Stellungnahme zum „Vorhabenbezogenen Bebauungsplan Nr. 6024, Dresden-Neustadt, Albertstadt Ost – Jägerpark“

17.02.2023

Abbildung 1 – Ausschnitt aus dem Fachleitbild Stadtklima

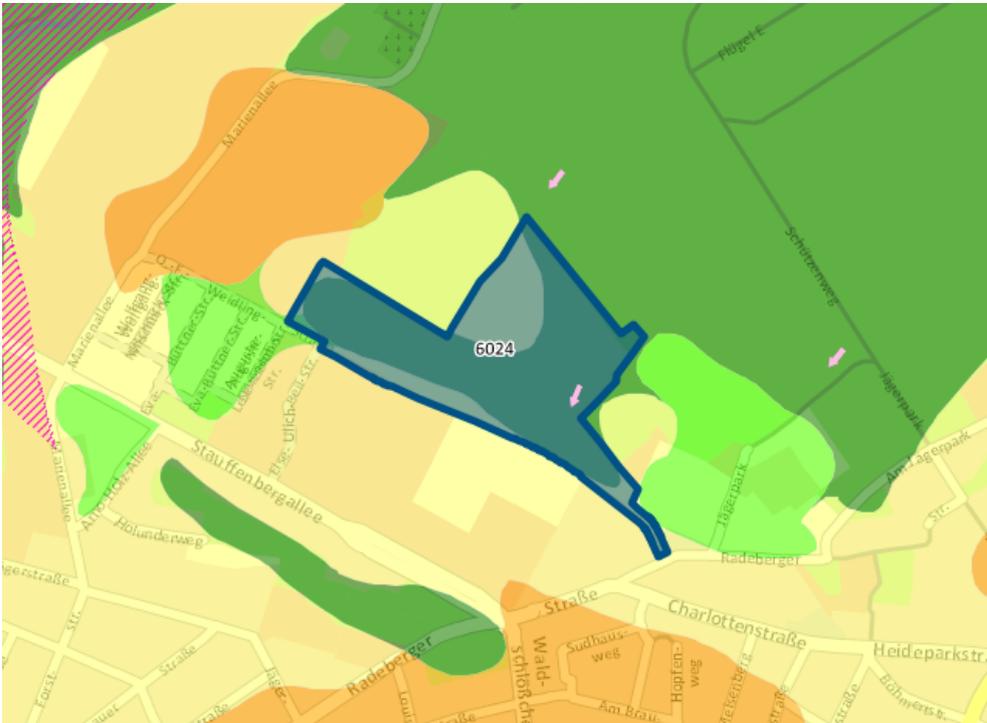
Ein großer Teil des Plangebiets befindet sich in der Schutzzone Kalt-/Frischlufitentstehungsgebiet (siehe Abb. 1). Es ist davon auszugehen, dass mit der Bebauung diese Ökosystemleistungen trotz der geplanten Begrünung wegfallen. Um den Eingriff möglichst gering zu halten, sollten Substratdicken bei Dachbegrünungen und der Tiefgaragenüberdeckung möglichst groß gewählt werden. Woraus sich die teilweise nur 50 cm dicke Überdeckung auf Tiefgaragen ergibt, ist für uns nicht nachvollziehbar. Hier sollte flächig 80- 100 cm gewählt werden. Die 10 cm Substrat-auflage auf den Gebäuden ist ebenfalls sehr gering. In den zunehmend heißen und trockenen Sommern trocknen diese dünnen Substrate vollständig aus und die kühlende Funktion entfällt.
